規格變更通知

MA 系列 小型控制元件(方體型)

如同 2023 年 2 月發行的第 T-2022041 號公告【HE2B 型促動開關 規格變更通知】內的記載，關於 MA 系列小型控制元件(方體型)也將實施規格變更，詳情如下：

**(e) 開關端子底座的形狀：**

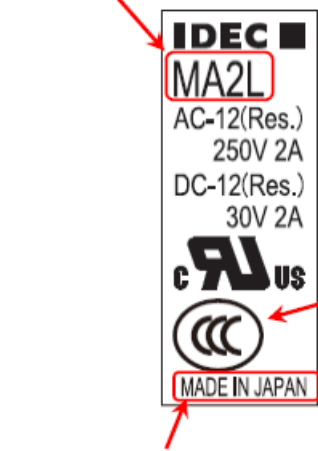
在開關端子的底座，端子與端子之間將增加 1.4mm 寬、0.6mm 深的凹槽。
（金接點和銀接點都會變更。下表以銀接點為例。）
